**Règlement n° 127 (Protection des piétons)**

– **Proposition de série 01 d'amendements au Règlement n° 127**

## **Proposition de série 01 d'amendements au Règlement n° 127**

### **Communication des experts du groupe de travail informel du Règlement technique mondial n° 9 (GTR9 – Phase 2)\***

Figure 3  
 Montage de mise en charge du fémur pour l'essai d'homologation statique de la jambe d'essai souple  
 (voir par. 1.2.4 de la présente annexe)

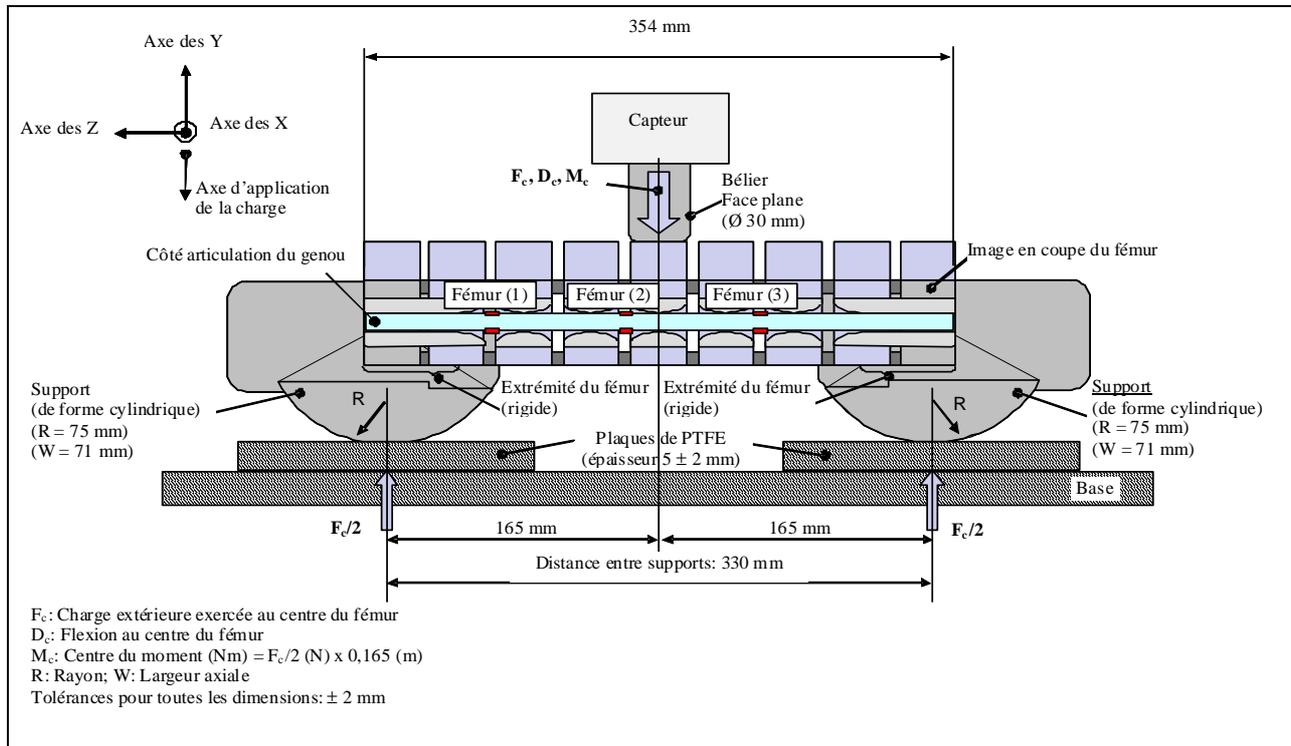
**Les extrémités du fémur et du tibia, sans les parties flexibles, doivent être posées de façon stable sur le châssis d'essais, comme représenté aux figures 3 et 4. L'axe des Y de l'élément de frappe doit être orienté parallèlement à l'axe de mise en charge avec une tolérance de  $180 \pm 2^\circ$ . Pour garantir la répétabilité des essais, des patins antifriction en polytétrafluoréthylène (PTFE) doivent être disposés sous les plateaux supports (voir fig. 3 et 4).**

**La force d'essai doit être appliquée au centre du fémur et du tibia avec une tolérance de  $\pm 2$  mm le long de l'axe des Z. La force d'essai doit être augmentée de manière à maintenir une vitesse de flexion comprise entre**

**10 et 100 mm/min jusqu'à ce que le moment de flexion au centre du fémur ou du tibia ( $M_c$ ) atteigne 380 Nm.**

Figure 5  
**Montage de mise en charge du genou pour l'essai d'homologation statique de la jambe d'essai souple**  
 (voir par. 1.2.5)

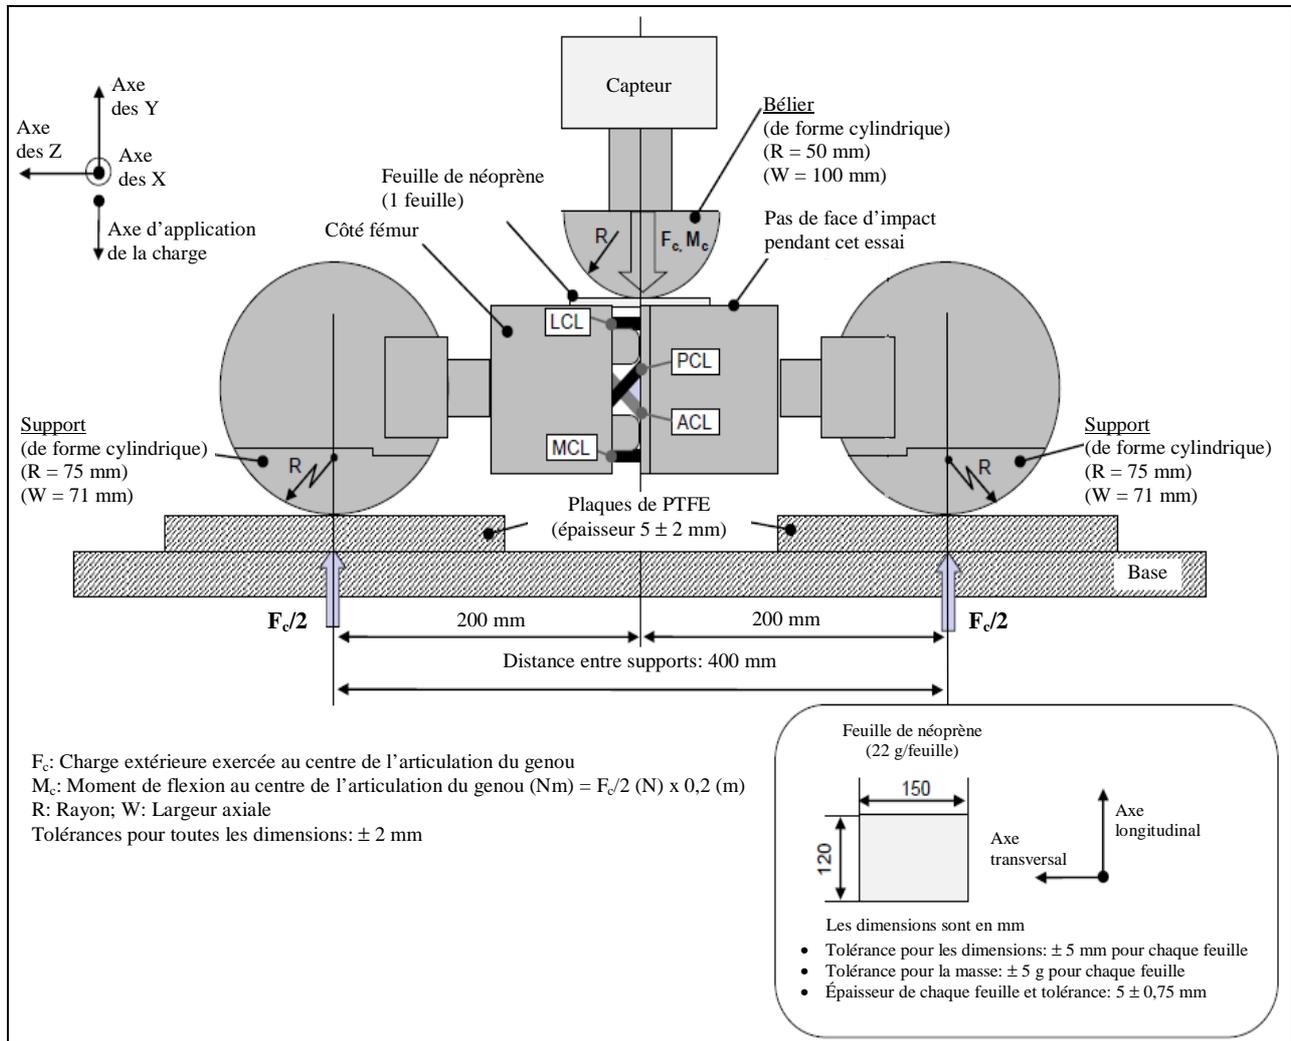
Les extrémités de l'articulation du genou doivent être posées de façon stable sur le châssis d'essai, comme représenté à la figure 5. L'axe des Y de l'élément de frappe doit être orienté parallèlement à l'axe de mise en charge avec une tolérance de  $\pm 2^\circ$ . Pour garantir la répétabilité des essais, des patins antifriction en polytétrafluoréthylène (PTFE) doivent être disposés sous les plateaux supports. Pour ne pas endommager l'élément de frappe, une feuille de mousse de néoprène doit être placée sous l'extrémité du vérin de mise en charge, et la face d'impact de l'articulation du genou décrite à la figure 3 b) de l'annexe 4 est enlevée. La feuille de mousse de néoprène utilisée pour l'essai doit avoir les caractéristiques en compression prescrites à la figure 2 b) de l'annexe 5.

La force d'essai doit être appliquée au centre du genou avec une tolérance de  $\pm 2$  mm le long de l'axe des Z (voir fig. 5). La force d'essai doit être augmentée de manière à maintenir une vitesse de flexion comprise entre 10 et 100 mm/min jusqu'à ce que le moment de flexion au centre de l'articulation du genou ( $M_c$ ) atteigne 400 Nm.

**Montage pour l'essai dynamique d'homologation de la jambe d'essai souple (essai inverse) (voir par. 8.1.3.4)**

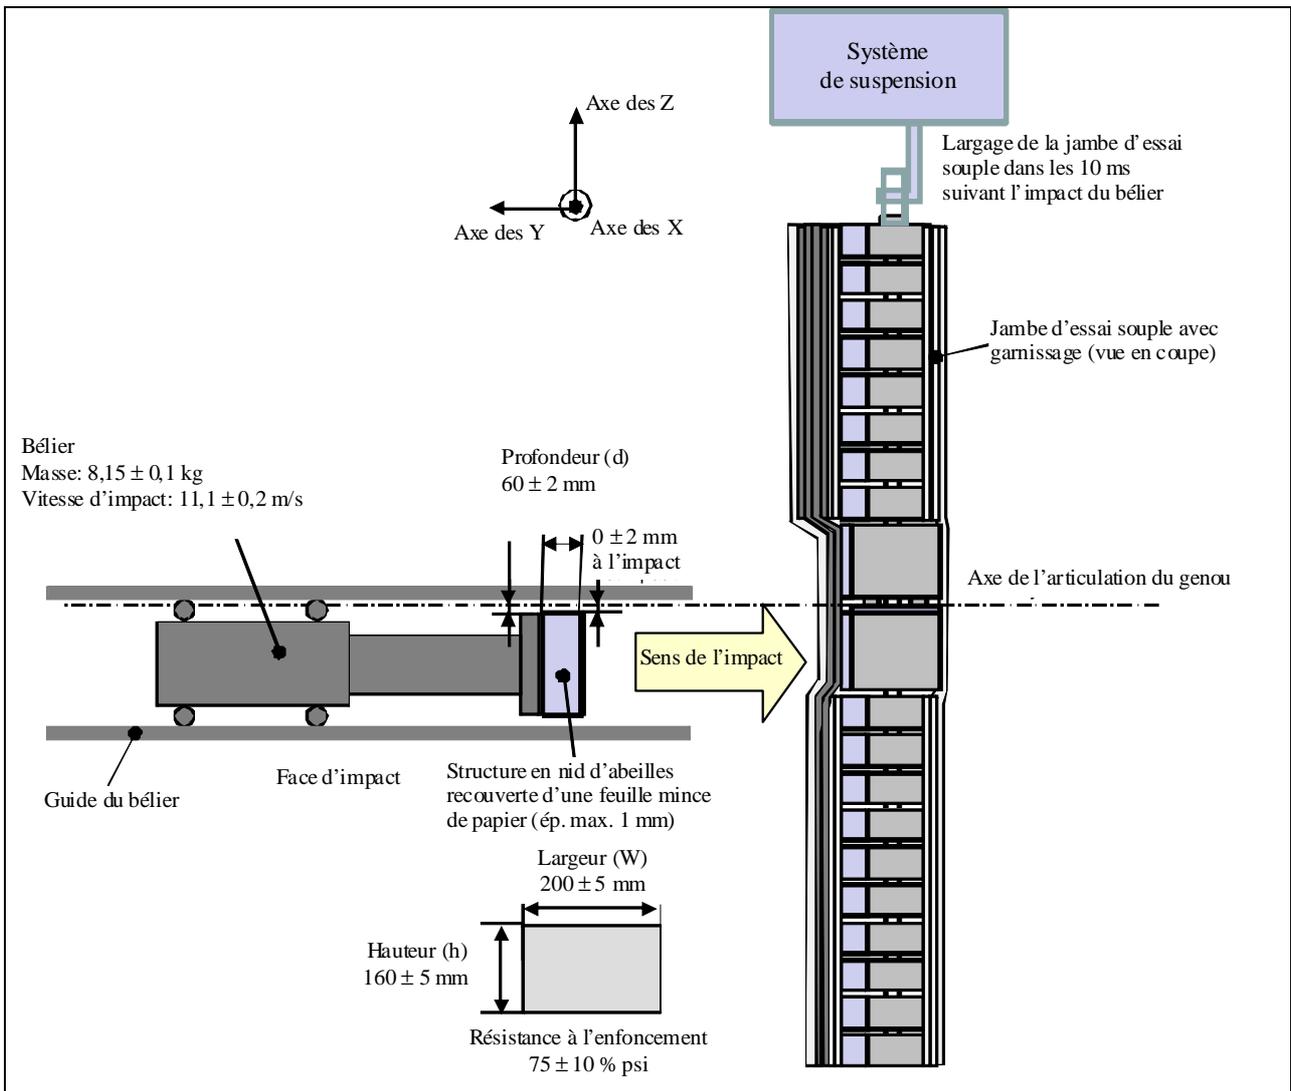
- 1.4.4** Méthode d'essai
- 1.4.3.1** La jambe d'essai souple complète (avec son garnissage) doit être suspendue à la verticale, non entravée, à un bâti d'essai, comme représenté à la figure 7. Elle est alors heurtée par l'arête supérieure d'un bélier en nid d'abeille d'aluminium recouvert d'un fin tissu de papier (moins de 1 mm d'épaisseur), se déplaçant linéairement à une vitesse de  $11,1 \pm 0,2$  m/s. La jambe d'essai doit être en trajectoire libre dans un délai de 10 ms après le premier choc avec le bélier.

- 1.4.3.2** La structure en nid d'abeille (alliage 5052) fixée sur la face avant du bélier doit présenter une résistance à l'écrasement de  $75 \text{ psi} \pm 10 \%$  et mesurer  $200 \pm 5$  mm de largeur,  $160 \pm 5$  mm de longueur et  $60 \pm 2$  mm de profondeur. La structure en nid d'abeille devait être constituée soit d'alvéoles de  $3/16^{\text{e}}$  de pouce avec une densité de 2,0 pcf, soit d'alvéoles de  $1/4$  de pouce avec une densité de 2,3 pcf.

- 1.4.3.3** L'arête supérieure de la structure en nid d'abeille doit être alignée sur la face d'appui rigide du bélier à déplacement linéaire. Au moment du premier contact, cette arête doit être alignée sur l'axe de l'articulation du genou avec une tolérance le long de l'axe vertical de  $0 \pm 2$  mm.
